WZ-091-24/23

### WYJAŚNIENIE I ZMIANA TREŚCI „ZAPYTANIA OFERTOWEGO”

**Dotyczy:** postępowania o udzielenie zamówienia publicznego w trybie procedury uproszczonej, z zachowaniem przepisów kodeksu cywilnego, niniejszym, o wartości szacunkowej poniżej 431 000 EURO na „Dostawę baterii akumulatorowych do taboru tramwajowego wraz z osprzętem”, nr sprawy: WZ-091-24/23

Lp	Nr pozycji	Opis pozycji	Nr rysunku	Jm	Ilość	Cena jednostkowa netto (PLN)	Wartość netto (PLN)	Podatek VAT (%)	Wartość brutto (PLN)
1	2	3	4	5	6	7	8	9	10
1	046-0012-0041-0	KOREK Z WIECZKIEM ZATRZASKOWYM DO OGNIWA NIKLOWO-KADMOWEGO TYPU "KPL 100P"	rysunek oraz 3 zdjęcia	szt.	50

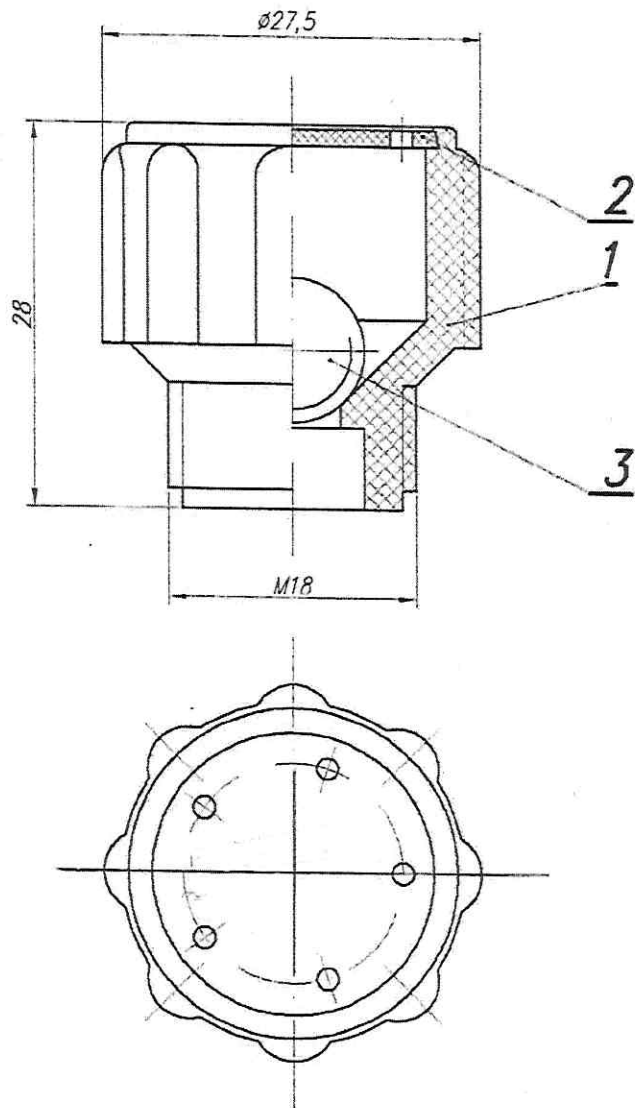
Dot. korka do akumulatorów KPL100P.

Prosimy o dopuszczenie korków, jakie produkuje i oferuje do swoich ogniw KL100P nasza firma, zgodnie z naszą dokumentacją techniczną (rysunek w załączeniu).

Zamawiający nie wyraża zgody na zaoferowanie korków, o których mowa w pytaniu. Jednocześnie Zamawiający wydziela do odrębnego zadania poz. nr 3 pn.: KOREK Z WIECZKIEM ZATRZASKOWYM DO OGNIWA NIKLOWO-KADMOWEGO TYPU "KPL 100P".
